SERVICE INFO – INA 0006

Промени в материалите

на работната повърхност на обтяжните ролки 531 0148 10

Снимка 1: Изработена от метал обтяжна ролка

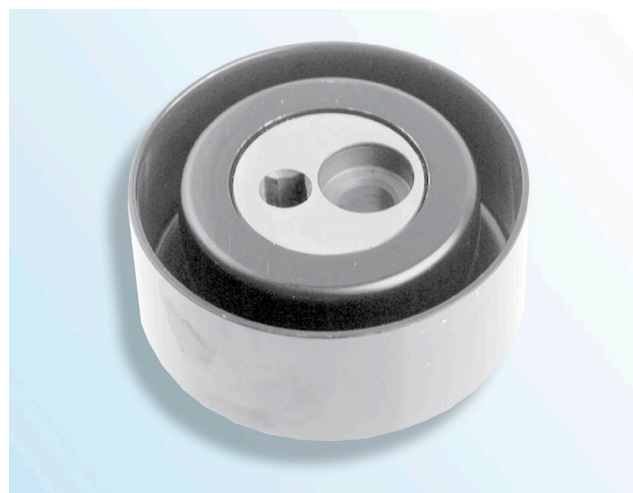
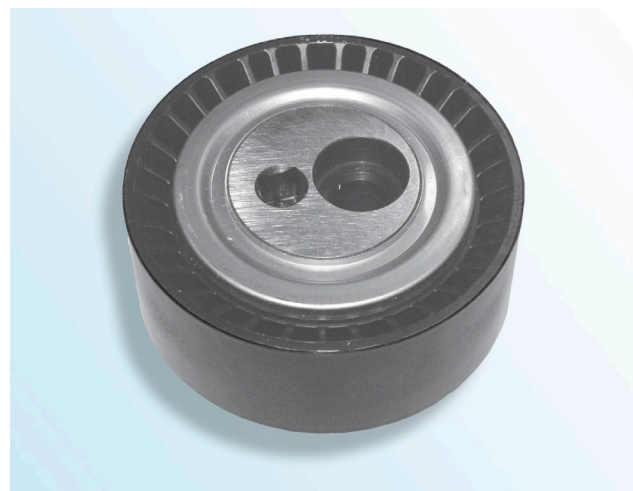
Следвайки непрестанното развитие на нашите продукти, работната повърхност на обтяжната ролка 531 0148 10 бе преобразувана от метална към пластмасова.

Тази техническа промяна води до намаляване на теглото. Другите технически характеристики остават непроменени.

Съблюдавайте спецификациите на производителя на автомобила!
